**Gemeinde Felde: Vorhabenbezogener Bebauungsplan Nr. 26 „Solarpark Felde“
hier: Beratung der Stellungnahmen aus der öffentlichen Auslegung / Behördenbe-
teiligung nach §§ 3 Abs. 2 und 4 Abs. 2 BauGB,
Beschluss über die erneute öffentliche Auslegung**

**Sitzung der Gemeindevertretung am 25.06.2018
(Beschlussempfehlung des Planungs- und Bauausschusses vom 05.06.2018)**

Gemeinde Felde: Vorhabenbezogener Bebauungsplan Nr. 26 / 5. Änderung des Flächennutzungsplanes für das Gebiet „Photovoltaikanlage Solarpark Felde“

Gemeinde Felde: Vorhabenbezogener B-Plan Nr. 26 "Photovoltaikanlage Solarpark Felde"

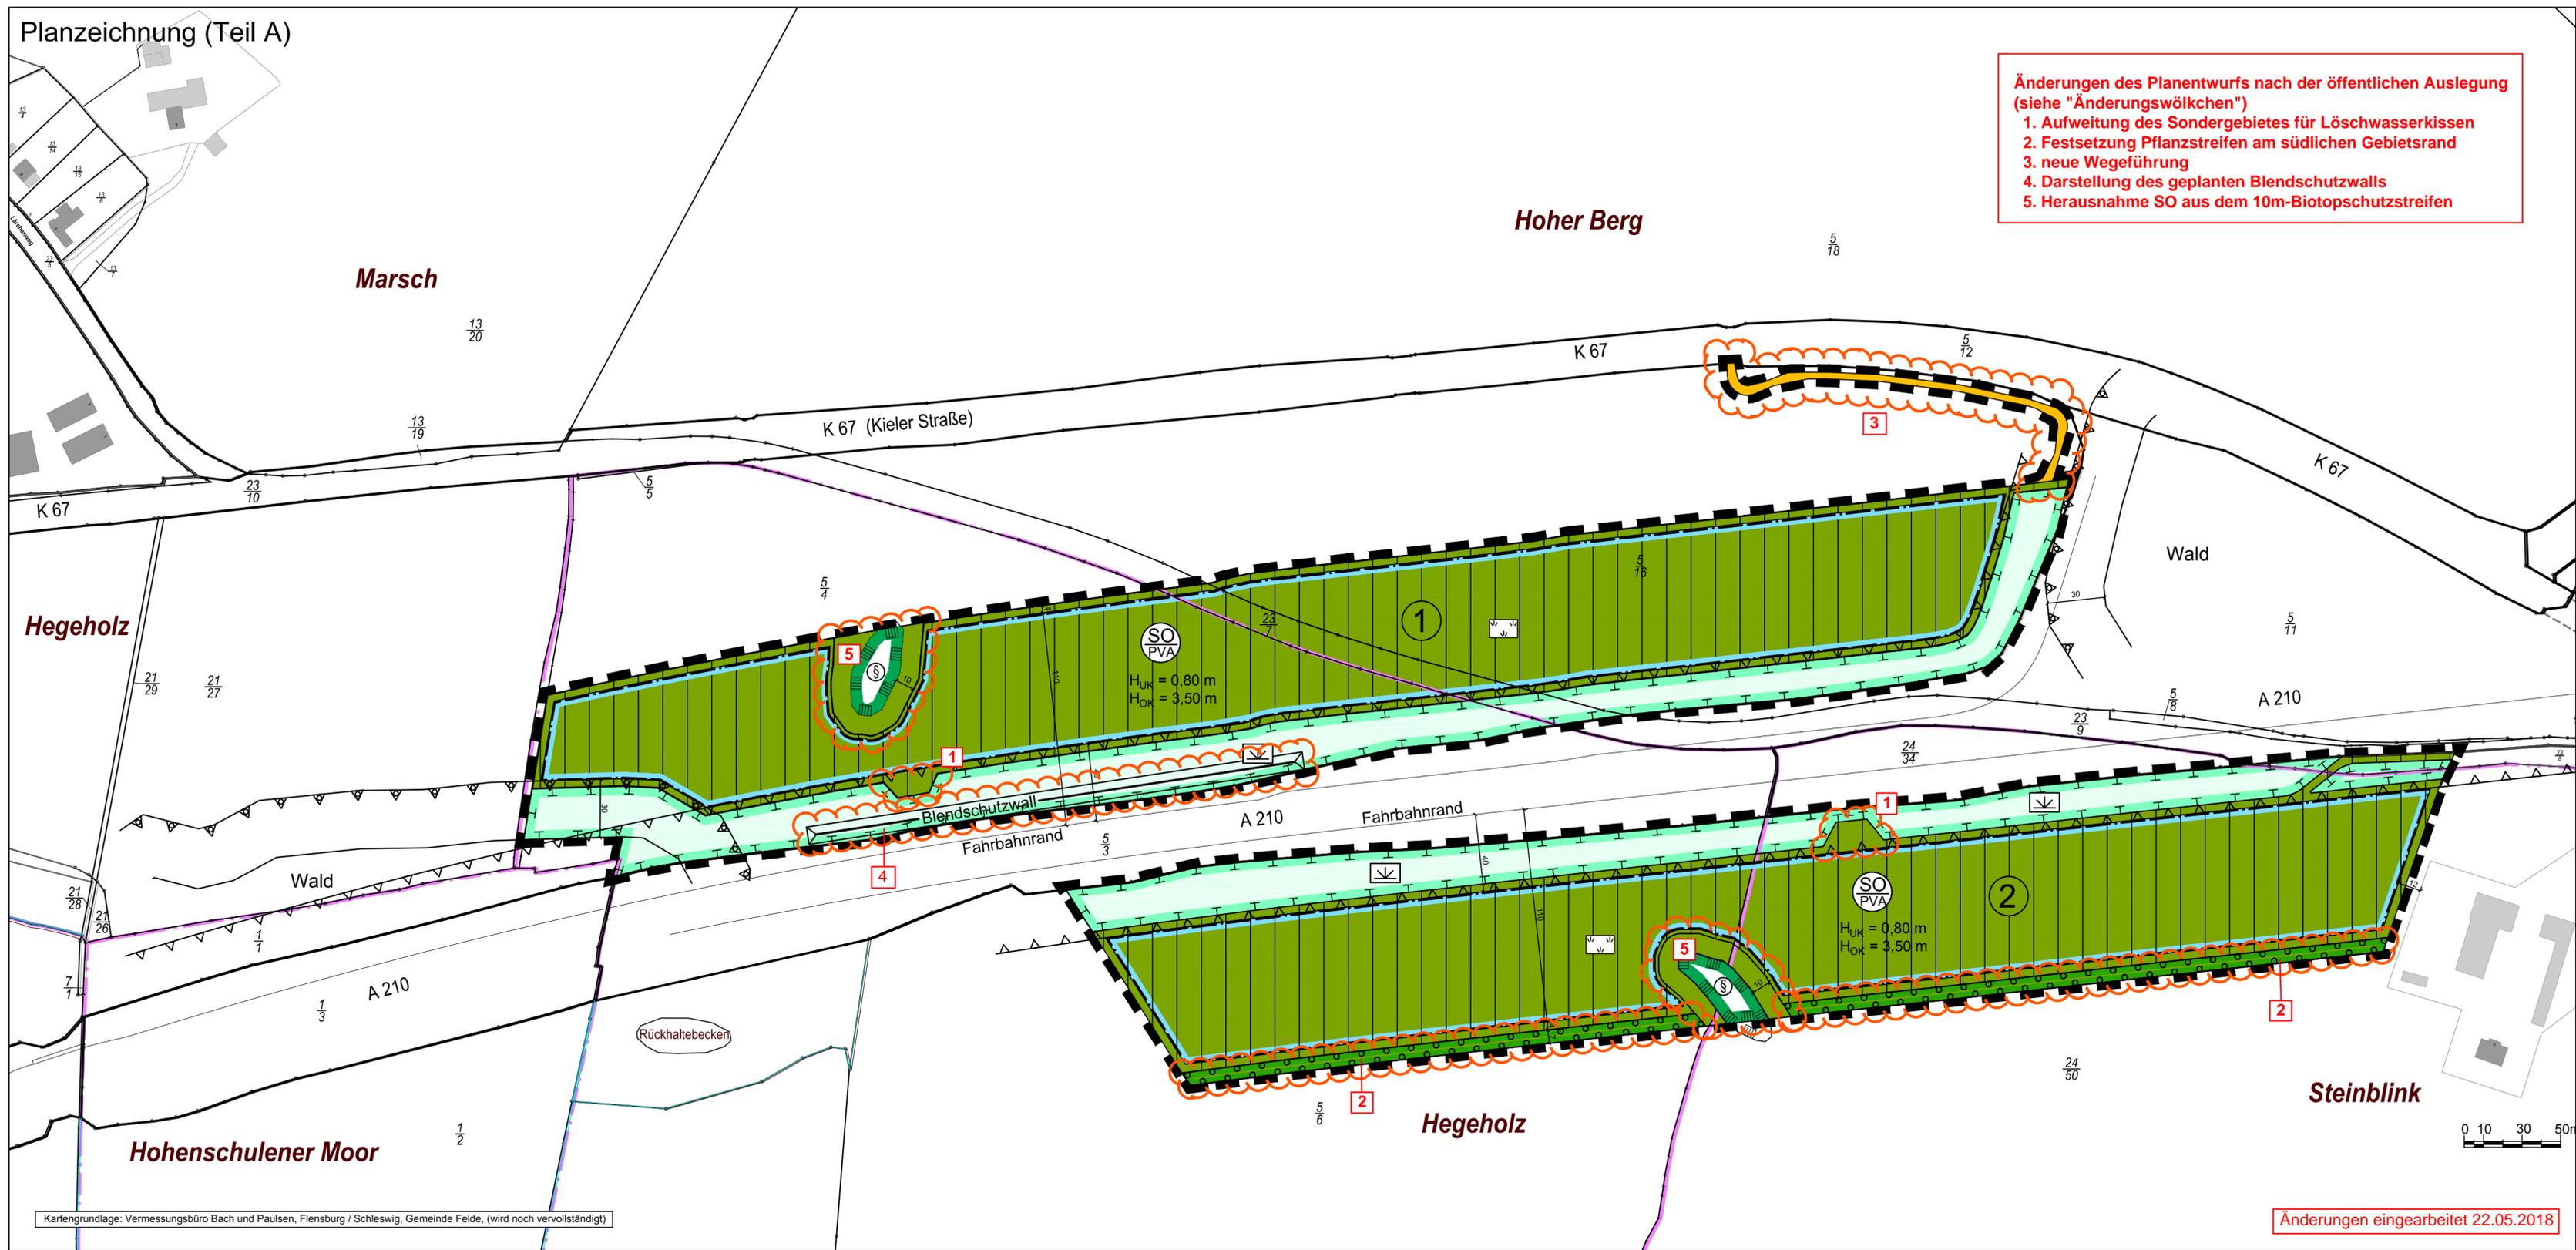
- Änderungen des Planentwurfs nach der öffentlichen Auslegung (siehe "Änderungswölkchen")
1. Aufweitung des Sondergebietes für Löschwasserkissen
 2. Festsetzung Pflanzstreifen am südlichen Gebietsrand
 3. neue Wegeführung
 4. Darstellung des geplanten Blendschutzwalls
 5. Herausnahme SO aus dem 10m-Biotopschutzstreifen
